ALPS処理水希釈放出設備及び関連施設の新設について（案）

東京電力ホールディングス株式会社

特定原子力施設監視・評価検討会における
『過去のコメントへの対応状況』の対応状況について（案）

1. 特定原子力施設監視・評価検討会における『過去のコメントへの対応状況』のまとめ

保管容量と想定保管量

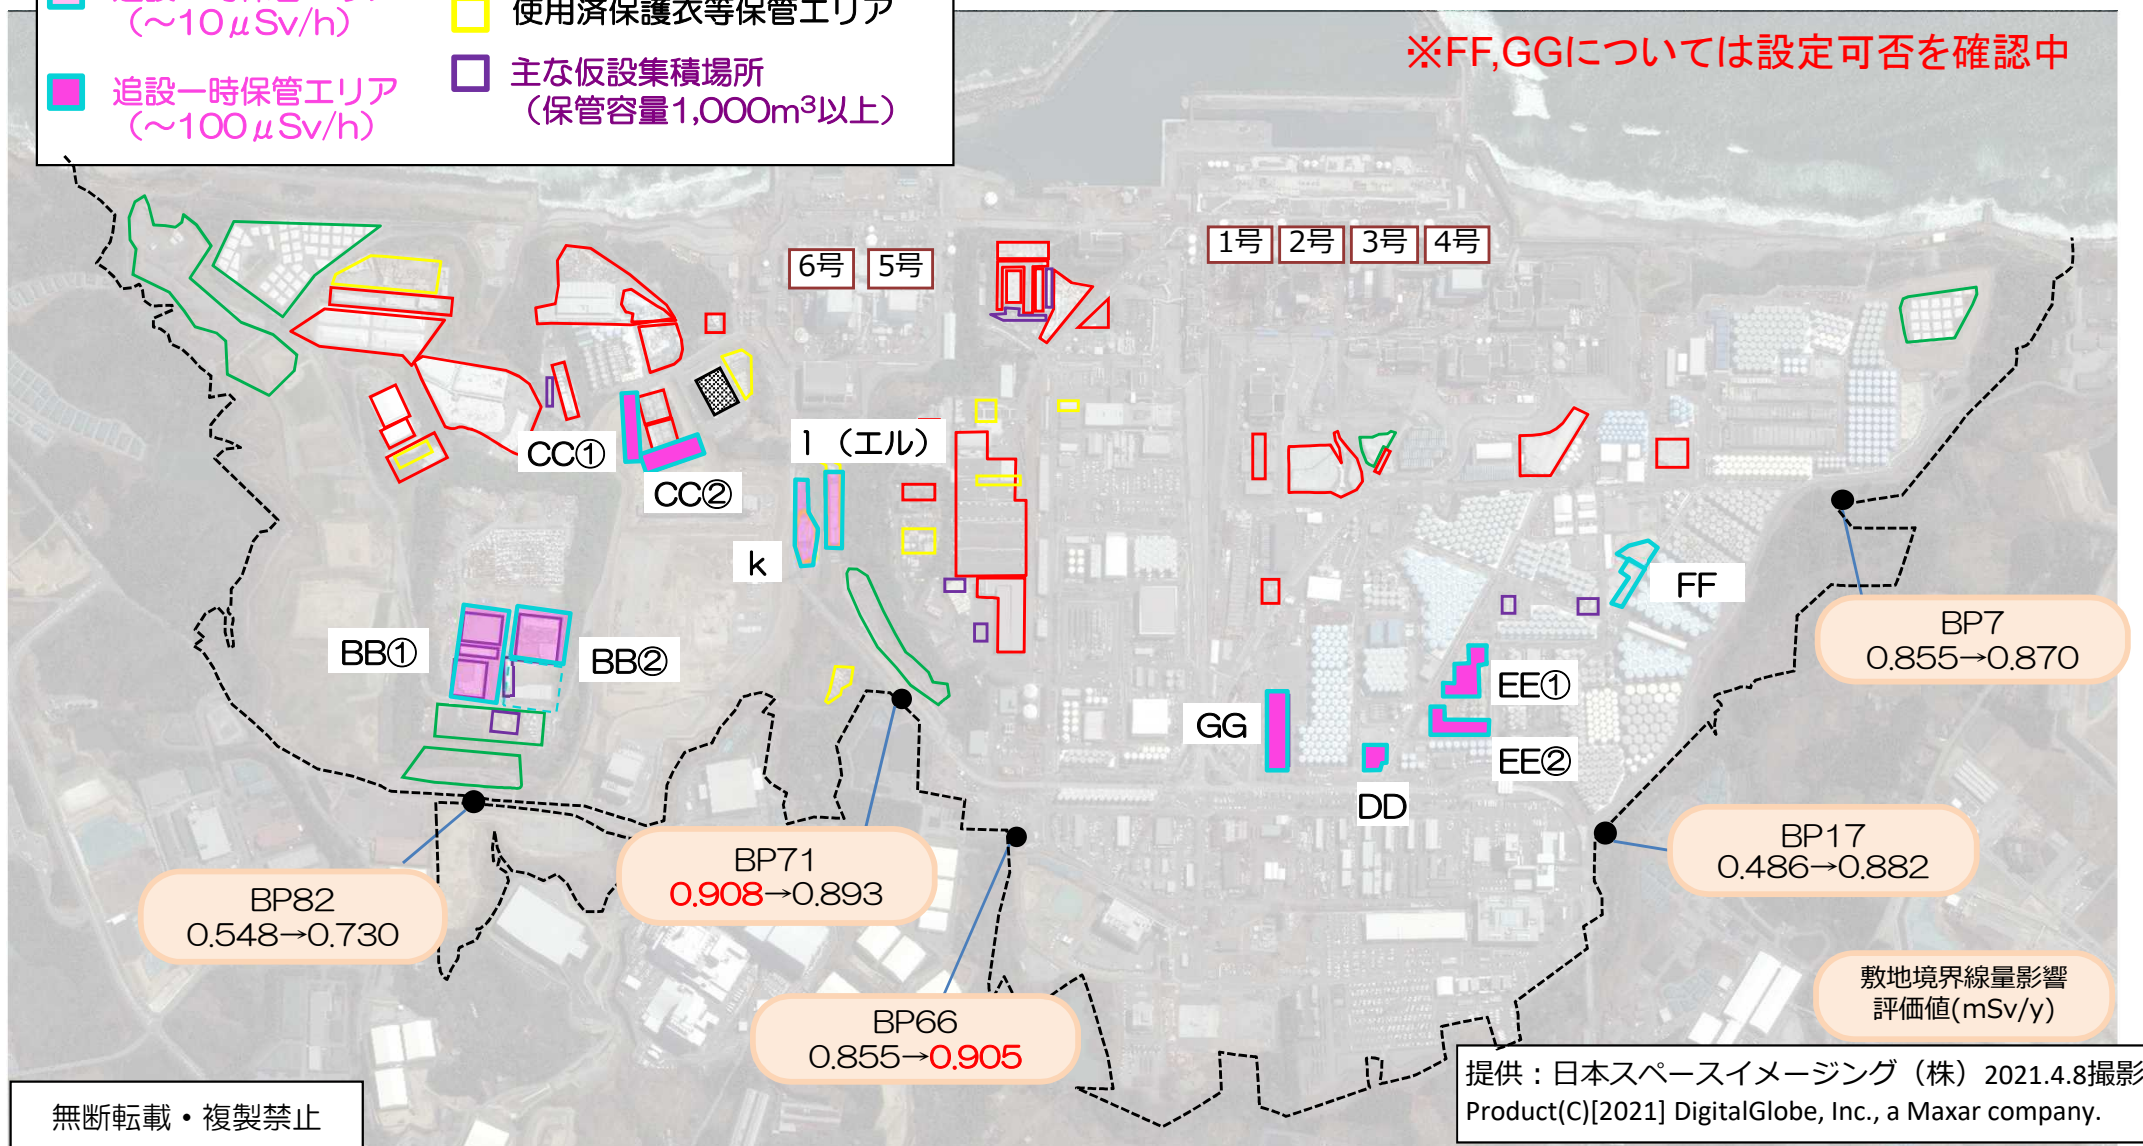
| 分類 | コメント内容 | 規制庁殿が回答を 求める時期 | 事業者の回答 |
|----------|---|----------------------|----------------|
| | 実施計画に記載されている廃棄物の保管可能容量と実際に保管できる容量が異なるので、実際に保管できる容量を踏まえて実施計画に適切に反映すること (第94回会合) | 2021年度内に回答を 求めるもの | 未回答 |

- 当面3年間(2021～2023年度)の保管容量を確保し、仮設集積を最小化するため、敷地境界線量1mSv/yの制約の下で、一時保管エリアを追設する
- 一時保管エリアの追設に際しては、下記を考慮する
 - エリア整理の状況を踏まえて既設の一時保管エリアの保管容量を実態を踏まえた値に見直す
 - 合わせて、実際に保管している瓦礫類の表面線量率についてエリアの状況に応じた見直しも実施
 - 追設に際しては、既に仮設集積を実施している場所や、使用済保護衣類の保管エリアの転用も検討

- 加えて瓦礫類の受入記録やコンテナ外観点検記録に基づき、瓦礫類を再分別し、より低い線量当量率のエリアへ移動の移動を実施
- 0.1～1mSv/hの一時保管エリアから約22,000m³を低線量のエリアに移動可能と評価
- そのうち6,000m³以上を移動することで、保管容量の充足を確認（固体庫10棟の竣工状況、≤0.1エリアの逼迫状況を踏まえ更なる移動を検討）

一時保管エリア追設に伴う敷地境界への線量影響

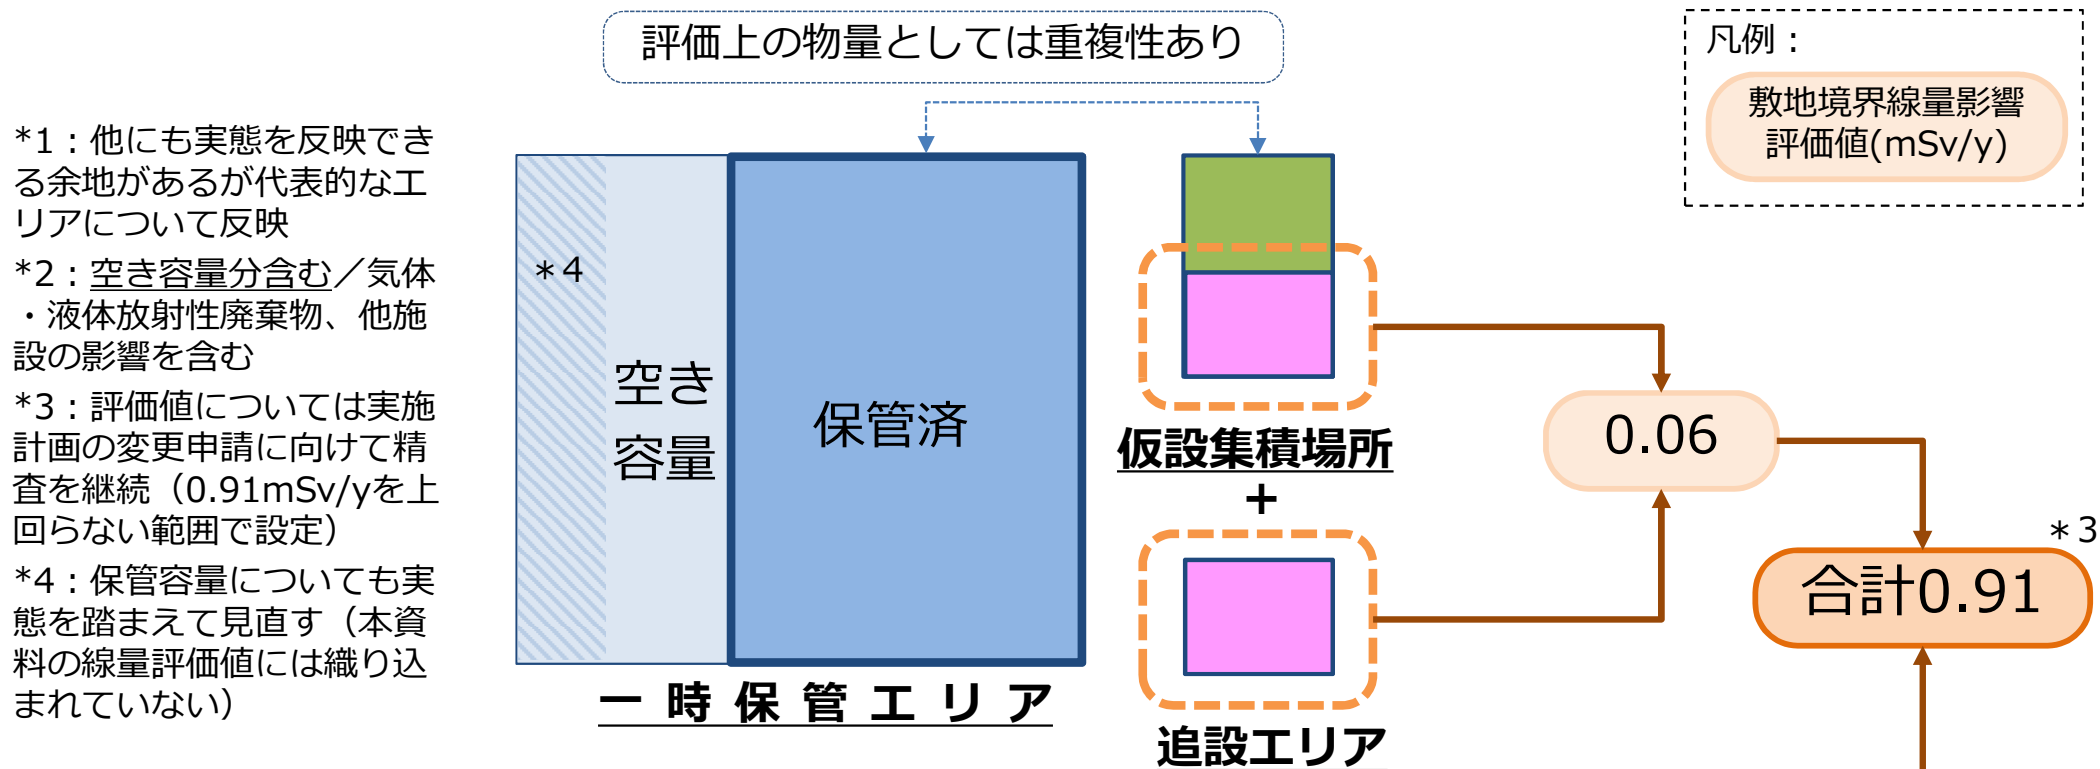
| 分類 | コメント内容 | 規制庁殿が回答を 求める時期 | 事業者の回答 |
|----------|---|----------------------|----------------|
| | 仮設集積場所の廃棄物について、当該場所の一時保管エリアへの変更など適切に管理できるようにするとともに線量評価の線源として考慮すること (第94回会合) | 2021年度内に回答を 求めるもの | 未回答 |

- エリアE2,W2の実態を反映した評価を行うことで、現行の実施計画(2021年9月22日認可)記載の敷地境界線量影響評価値(0.91mSv/y)を上回らないように屋外一時保管エリアを追設できる見通し
- 保管容量等、更に実態を踏まえて評価を見直す計画

3号機原子炉注水停止試験時の全α（HEPAフィルタ通過前のダスト）検出について（案）

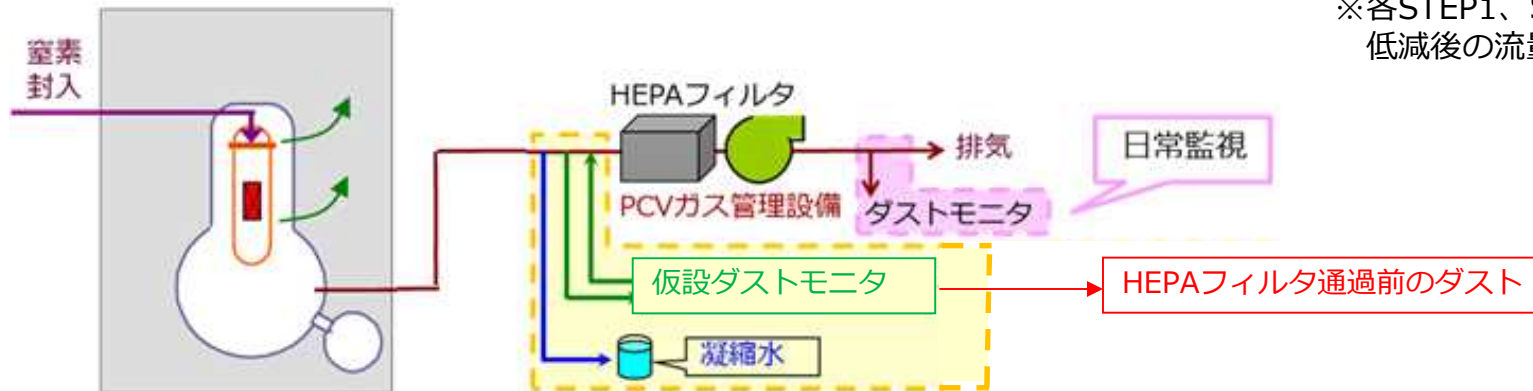
【コメント内容】
 3号機原子炉注水停止試験時に、今回全aが初めて検出されたが、これは
 どういったことなのか検討すること

- PCVガス管理設備のHEPAフィルタを通過する前のダストで注水停止中、注水再開後の試料で全aが検出。(単位：Bq/cm³)

- 2021年4月の注水停止試験後、3号機の流量低減（STEP1:3.0→2.5m³/h、STEP2:2.5→1.7m³/h）中にサンプリングしたダスト（HEPAフィルタ通過前）で、全aの検出はなかったことから、注水停止による影響で全aが検出されたと推定。
